OOVV · Georgstraße 4 · 26919 Brake

24. Oktober 2024

Bauleitplanung der Gemeinde Südbrookmerland;
Vorhabenbezogener Bebauungsplan Nr. 3.39 „Aldi Moordorf“ und 36. Änderung des
Flächennutzungsplanes
Ihre E-Mail vom 24.09.2024

Thema: OOWV Trinkwasser
Planausschnitt/Bereich/Vorgang: SBL, Moordorf, Aldi
Maßstab: 1:1.000
Erstellt am: 09.10.2024

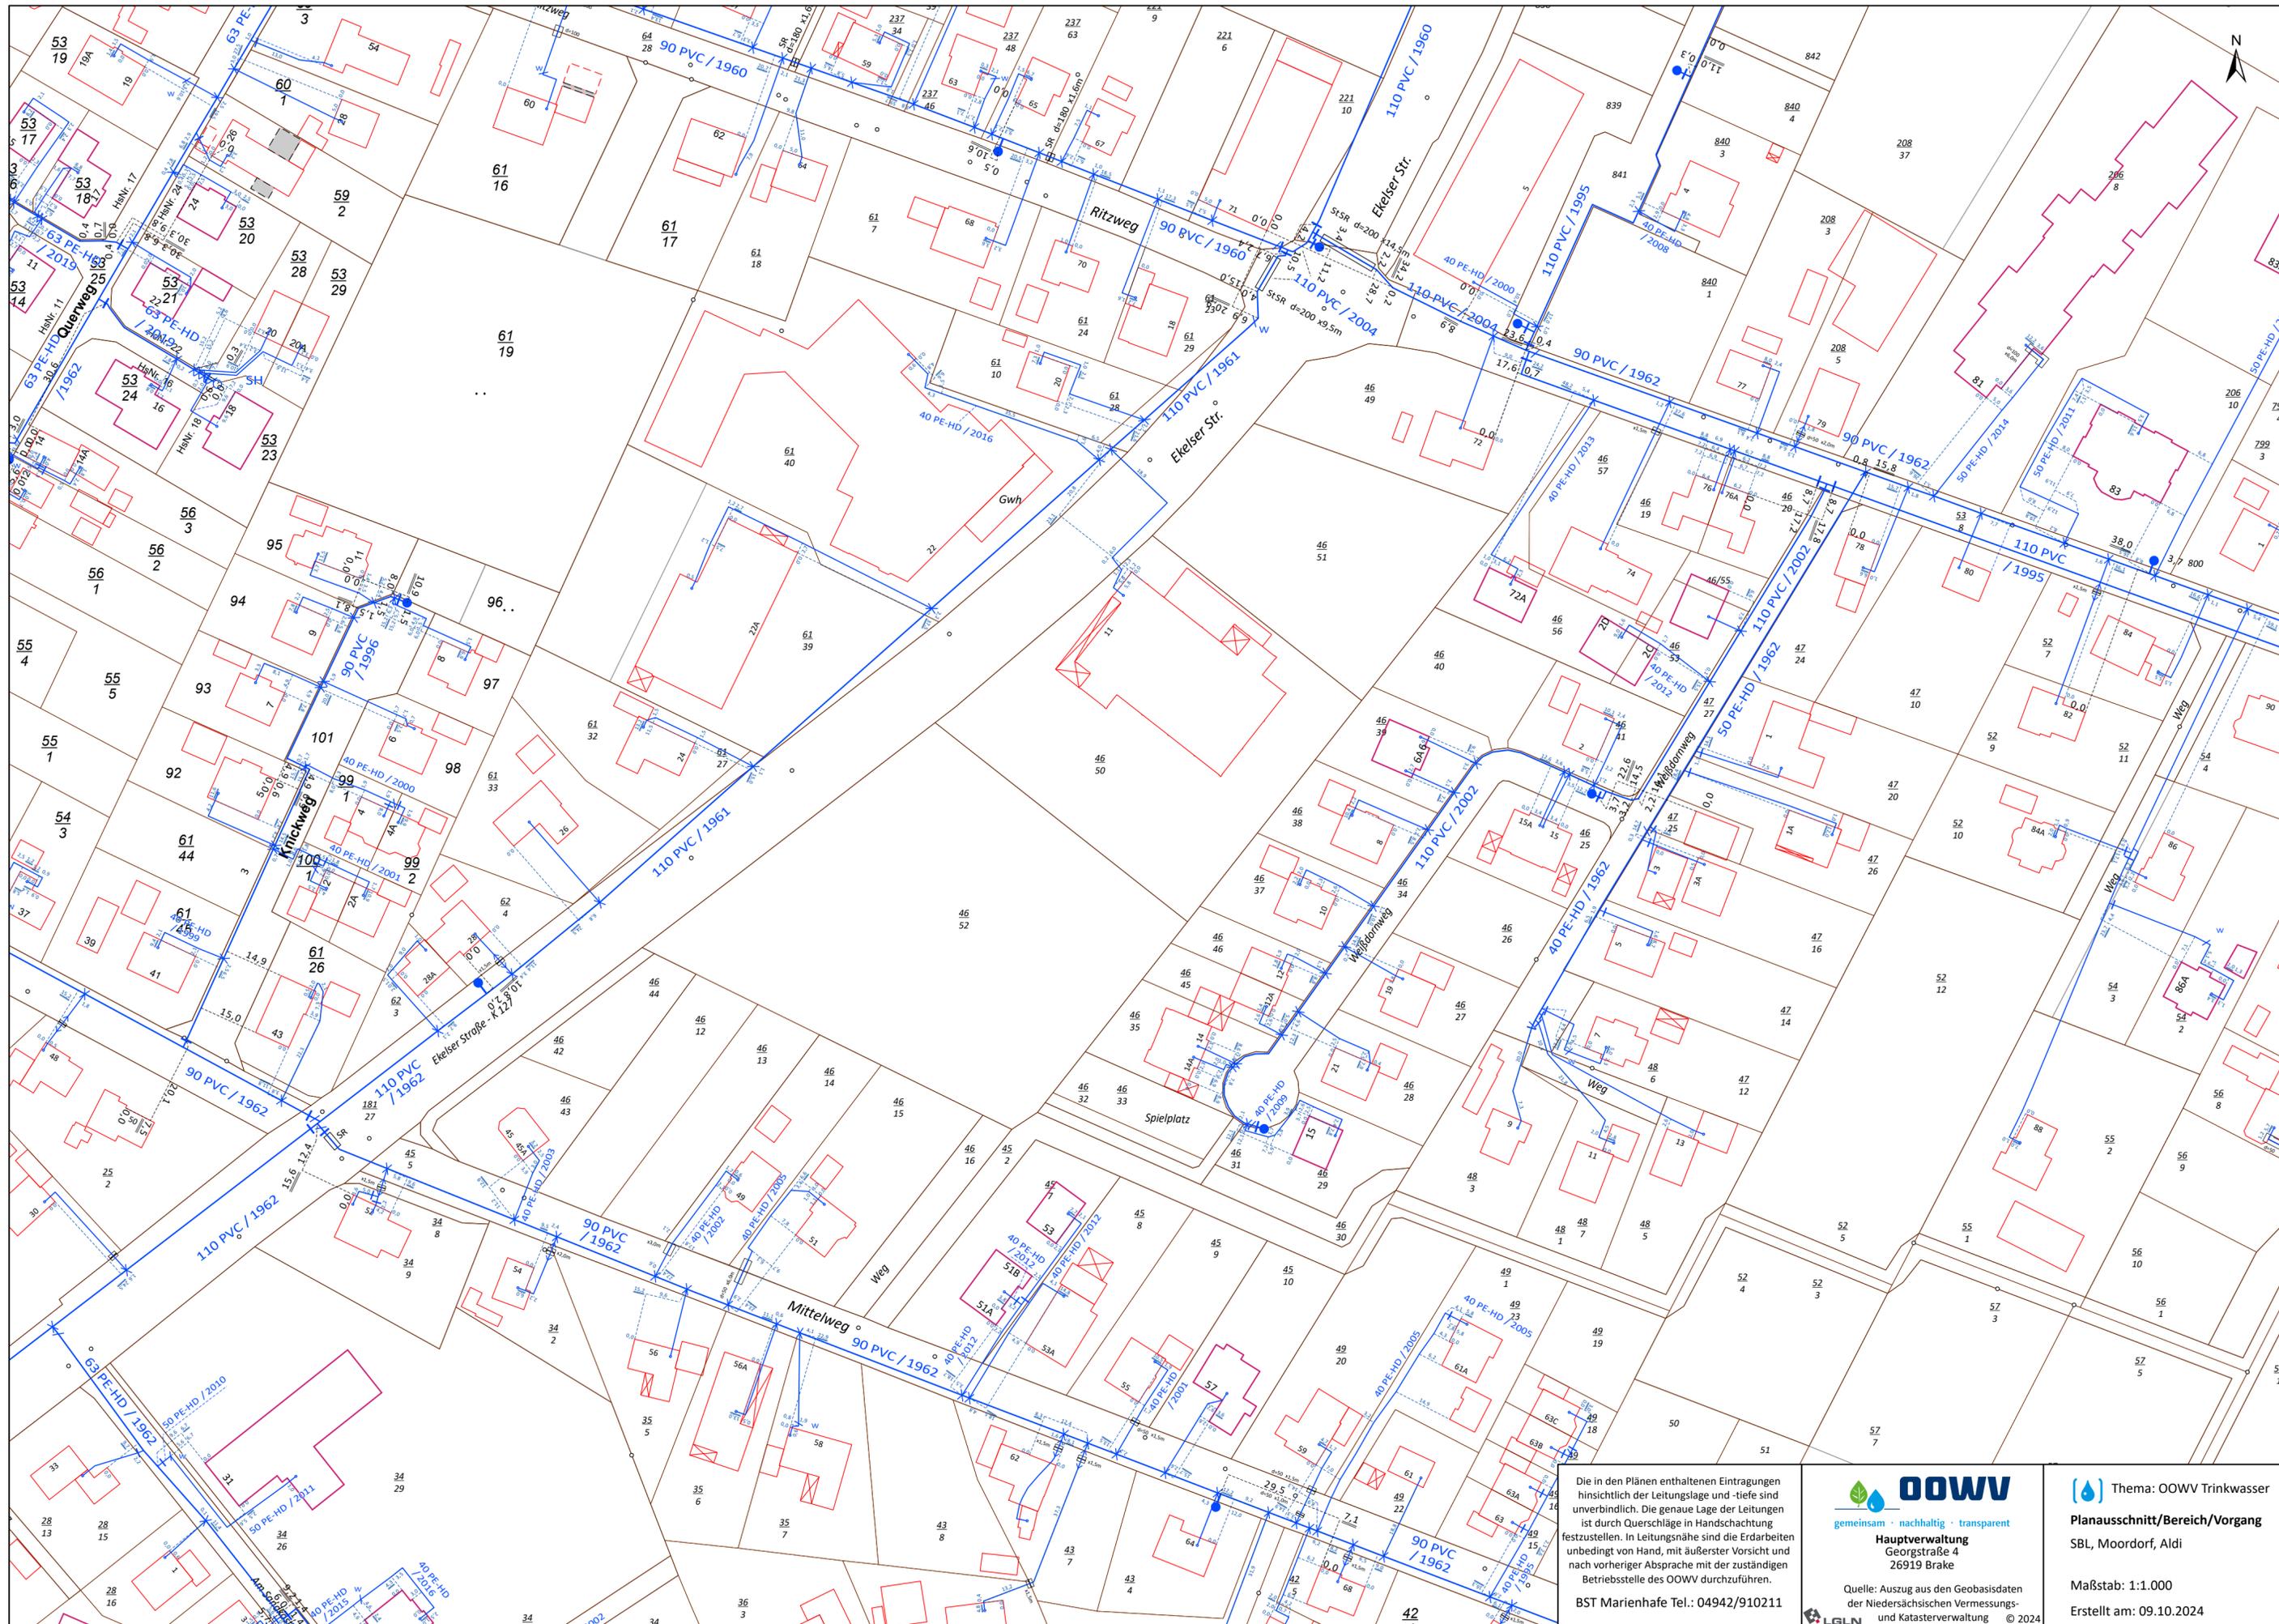
Das Plangebiet kann im Rahmen einer Rohrnetzerweiterung an unser Trinkwasserversorgungsnetz angeschlossen werden. Sollte eine Erweiterung notwendig sein, kann diese nur auf der Grundlage

Bitte beachten Sie bzgl. der Mindestabstände zu Bauwerken und Fremdanlagen sowie die Anforderungen an Schutzstreifen das DVGW Arbeitsblatt W 400-1.

Der Versorgungsdruck in unserem Trinkwassernetz in der Umgebung des Plangebietes wird auch in Spitzenlastsituationen als komfortabel beurteilt. Daher wurde auf eine detailliertere Betrachtung der Auswirkungen durch das neue Plangebiet für diese Stellungnahme verzichtet. Der Versorgungsdruck erfüllt die Mindestanforderungen gemäß Regelwerk DVGW W 400-1.

Thema: OÖVV Abwasser
 Planausschnitt/Bereich/Vorgang
 SBL, Aldi Moordorf

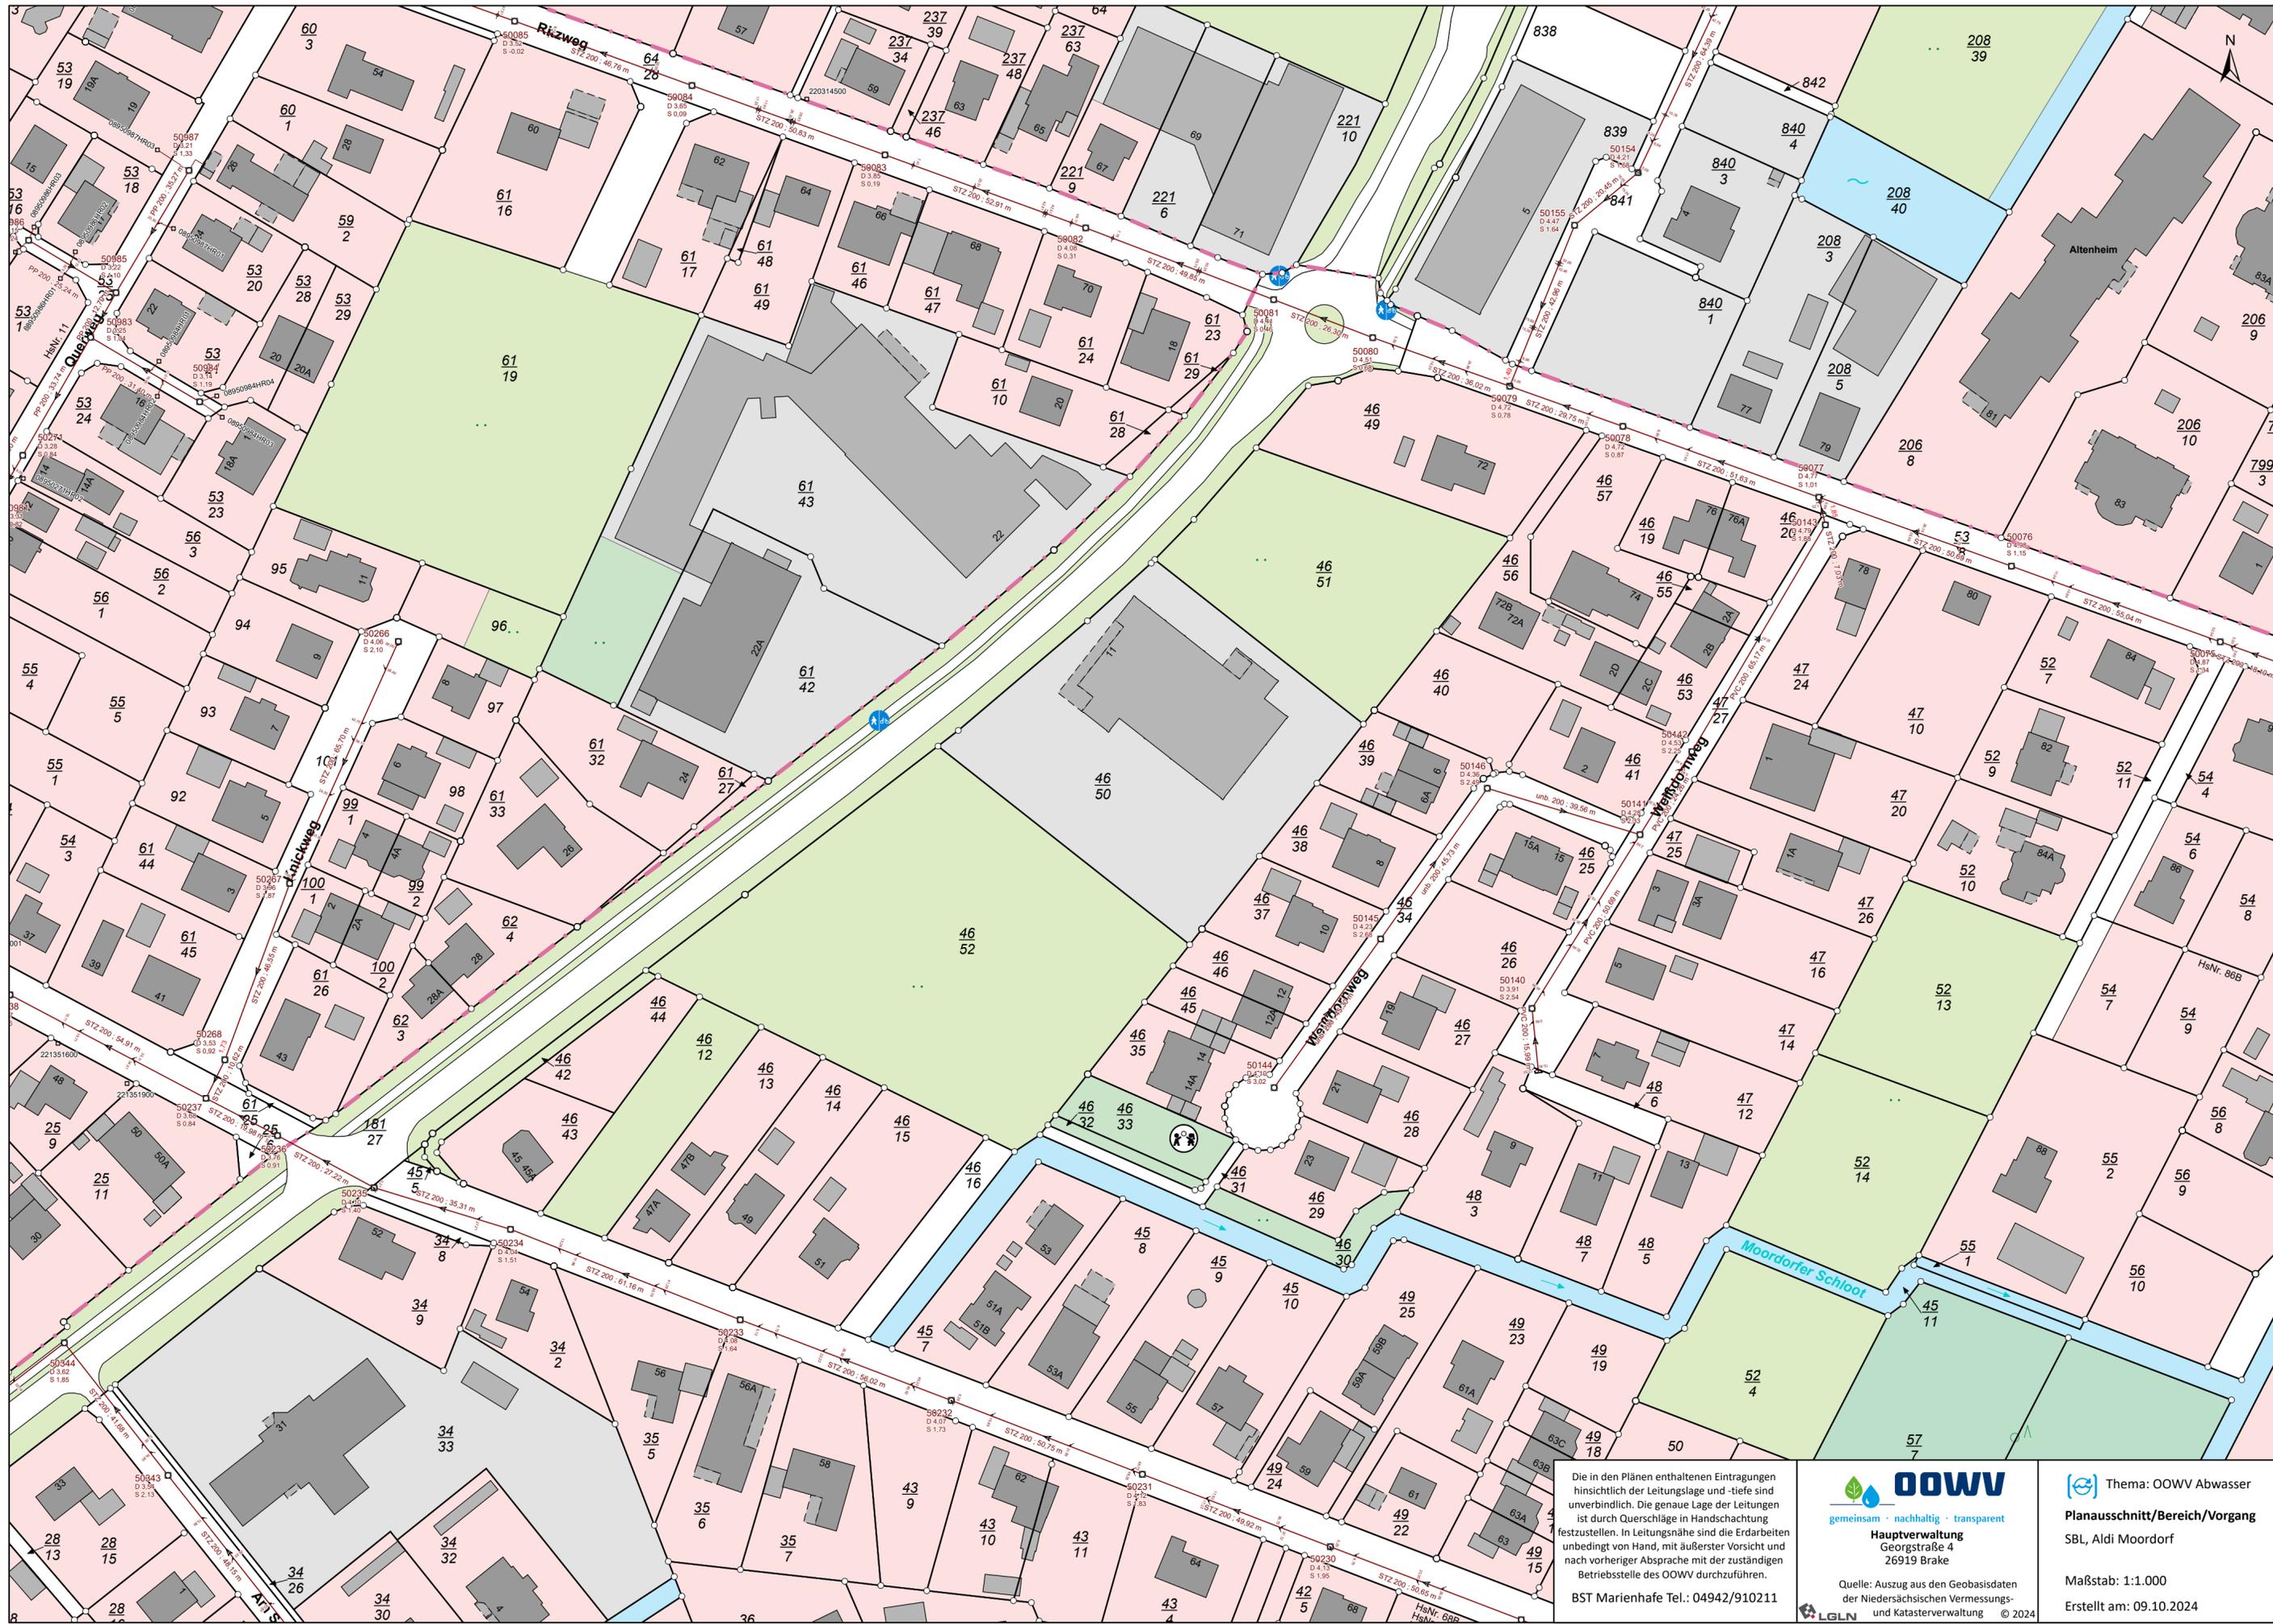
Bitte beachten Sie, dass die Schutzstreifentrasse (je 2,50m links und rechts parallel zur Leitung) weder überbaut, überpflanzt noch unterirdisch mit Hindernissen versehen werden darf. Ebenso dürfen Bepflanzungen oder Anschüttungen nicht in die Trasse hineinwachsen bzw. hineinragen.

Wir bitten Sie sicherzustellen, dass alle Schächte zur Durchführung von Inspektions-, Reinigungs- und Unterhaltungsmaßnahmen anfahrbar bleiben.

In der Ekelser Straße befindet sich kein Schmutzwasserhauptkanal. Somit muss das anfallende Abwasser in den nächstgelegenen Schmutzwasserkanal im Mittel- oder Ritzweg abgeleitet werden. Es ist zwingend ein Entwässerungsantrag zu stellen.

Sollte aus geodätischer Sicht ein Pumpwerk erforderlich werden, sind der Standort und dessen Größe in einem Ortstermin festzulegen und im Bebauungsplan festzusetzen. Ein zentrales Pumpwerk, das die umliegenden Gebiete berücksichtigt, ist zu bevorzugen. Das Pumpwerk muss für Spül- und Wartungsfahrzeuge anfahrbar sein. Die Zuwegung und Abstellmöglichkeit für diese ist unter Berücksichtigung der StVO auszuführen.
